Krycí list ZBV

Název stavby a registrační číslo projektu: II/118 Kladno, rekonstrukce silnice, CZ.06.1.42/0.0/0.0/17_082/0008449	Číslo SO/PS / / číslo Změny SO/PS: 102.1/5	Číslo ZBV: 14
Název stavebního objektu/provozního souboru (SO/PS): Rekonstrukce silnice II/118 - část 2

1. Změna se týká neúnosné pláně u SO 102.1 v úseku km 1,130 - 01,230 v ulici M. Horákové (úsek Penny - ul. Vodárenská) Při provádění předepsaných zátěžových zkoušek dle kontrolního a zkušebního plánu bylo zjištěno, že v uvedených úsecích pláň nespĺňuje požadovanou únosnost tj. 45 MPa. Na základě provedených nevyhovujících zkoušek geotechnik navrhl, že se v úseku km 1,130 - 1,230 odtěží neúnosná pláň do hloubky min. 0,5 m s ohledem na uložení inženýrských sítí na parapláň. Parapláň - aktivní zóna bude nahrazena štěrkorotří frakce 0/63, která se položí a bude hutněna po vrstvách 200 mm. Tato změna způsobí navýšení ceny prováděných prací o 1 117 298,83 Kč. Tato změna vznikla na základě zjištěných skutečností při provádění stavebních prací. Jedná se o Změnu nepodstatnou, nepředvídanou, která je tak podle § 5, odst. 1, písm.c), resp. podle § 10 Směrnice R-SM-36 Krajské správy a údržby silnic Středočeského kraje (ú

PROTOKOL O STATICKÉ ZATĚŽOVACÍ ZKOUŠCE

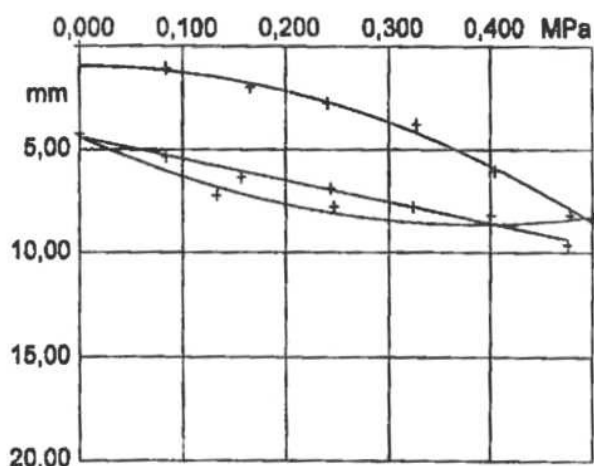
Statická zatěžovací zkouška provedená v úrovni zemní pláně komunikace, *neprokázala* v kontrolním místě požadovanou hodnotu modulu přetvárnosti $E_{def,2} \geq 45$ MPa. Vzájemný poměr příslušných modulů přetvárnosti $E_{def,2}/E_{def,1}$ nebyl též stanoven v požadovaných mezích. Na základě dosažených výsledků zatěžovací zkoušky geotechnik zhotovitele stavby konstatuje, že *únosnost zemní pláně komunikace je v úseku km 1,130 – 1,230 nevyhovující a proto se doporučuje provést sanaci aktivní zóny o mocnosti 0,5 m.*

Geodetické zaměření plochy parapláně
SO 102.1 Rekonstrukce silnice - 2.část
Ul. M. Horákové od km 1,130 - 1,230

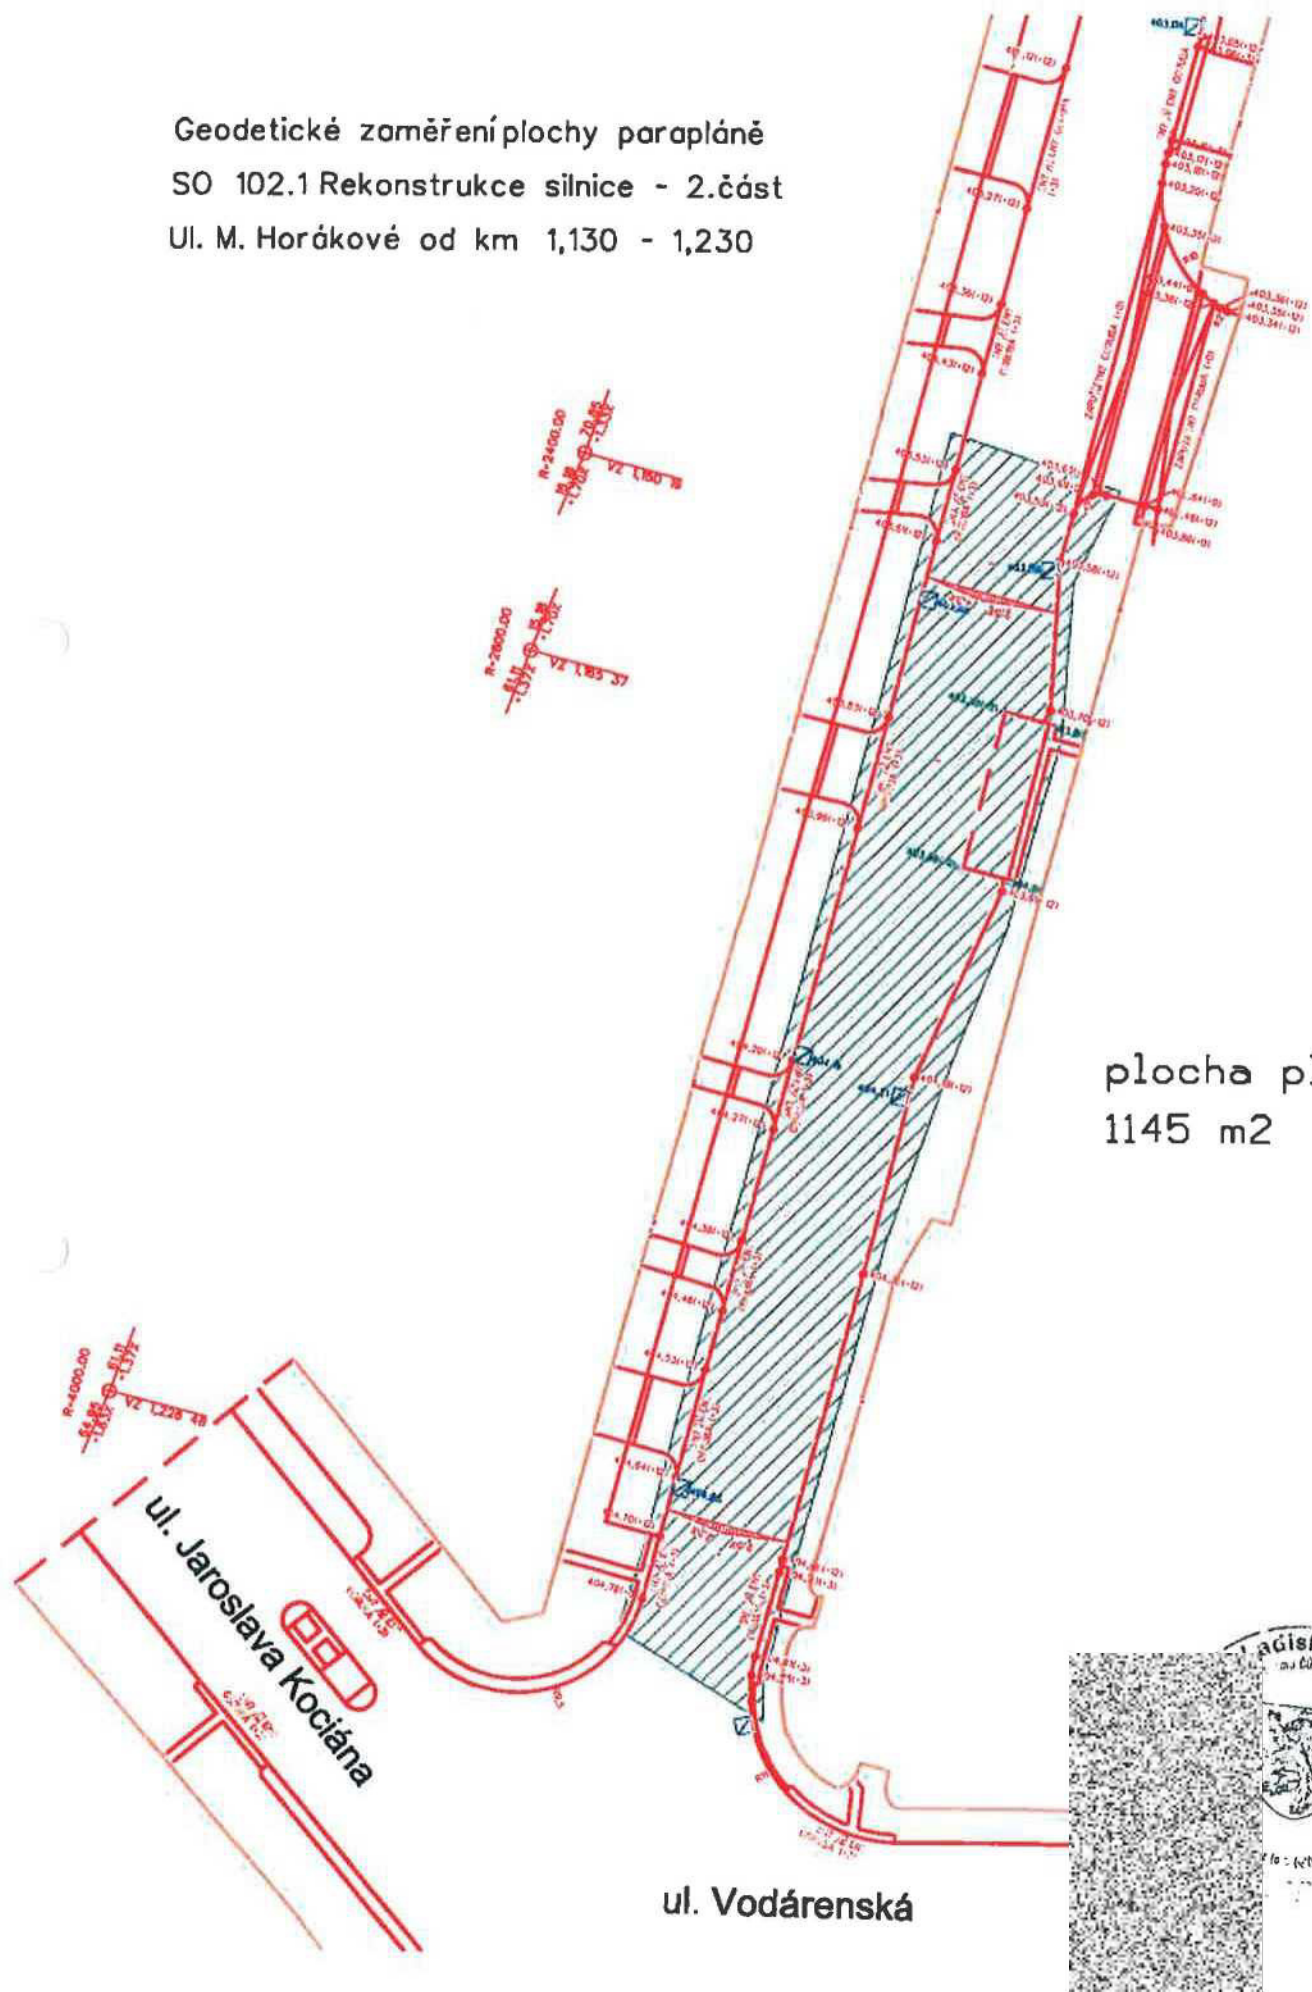
Při provádění předepsaných zátěžových zkoušek dle kontrolního a zkušebního plánu bylo zjištěno, že pláň nesplňuje požadovanou únosnost tj. 45 MPa.

Na základě provedených nevyhovujících zkoušek se v úseku km 1,130 – 1,230 odteží neúnosná pláň do hloubky min. 0,5 m s ohledem na uložení inženýrských sítí na parapláň.

Aktivní zóna bude nahrazena šterkodrtí frakce 0/63, která se položí a bude hutněna po vrstvách 200 mm.

Geodetické zaměření neúnosné pláně - parapláně

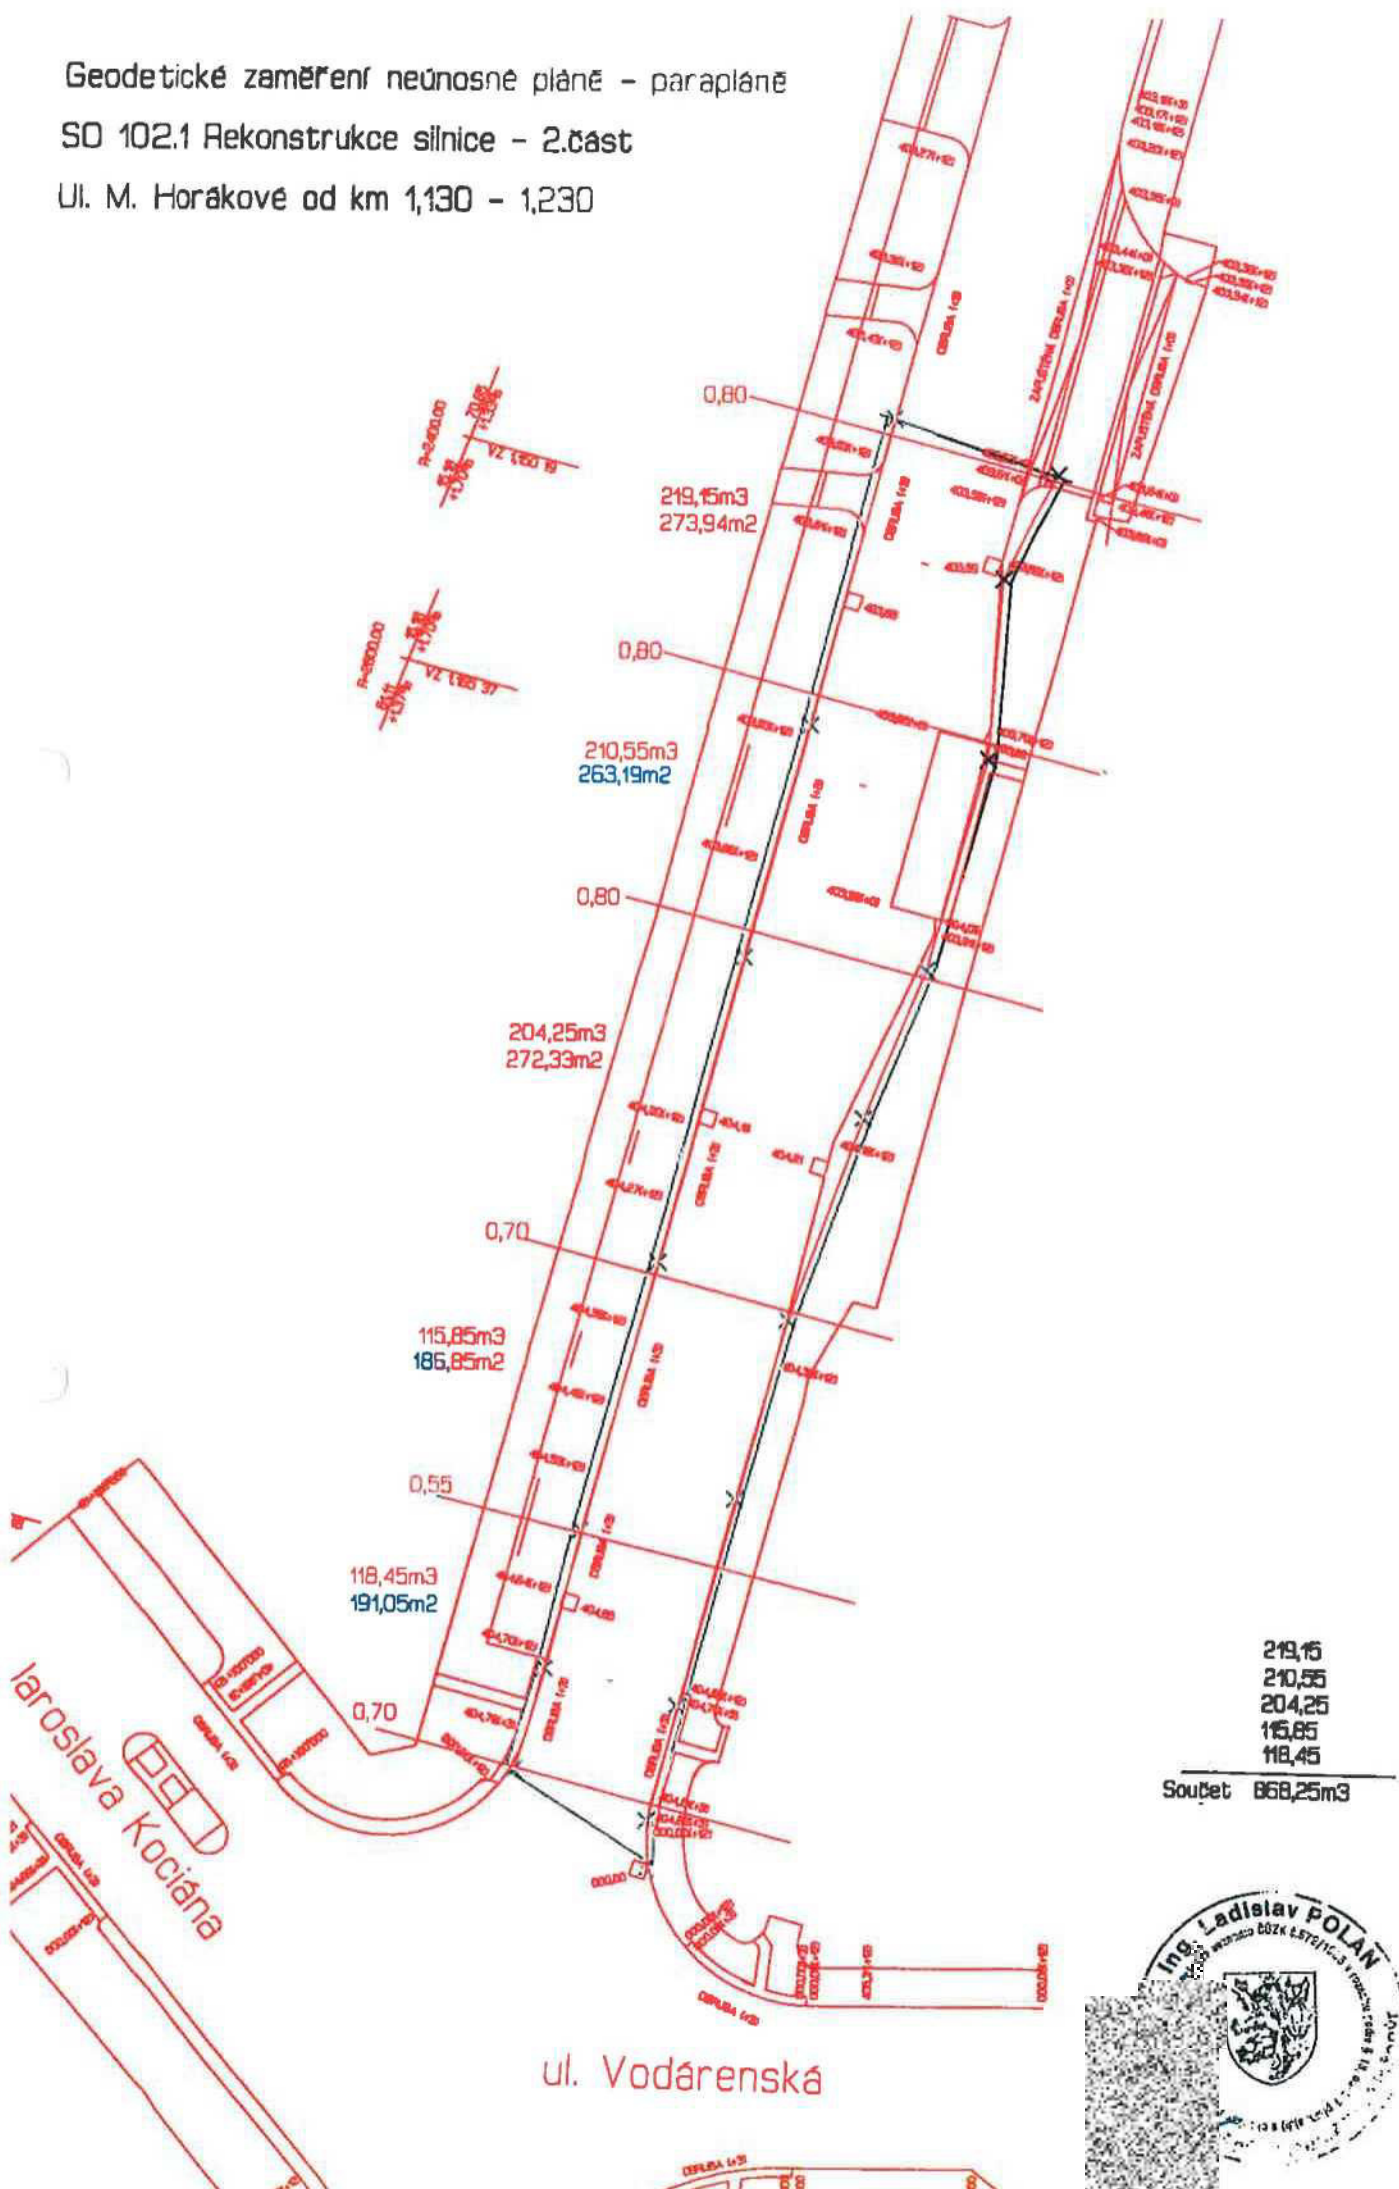
Součet: 868,25m³
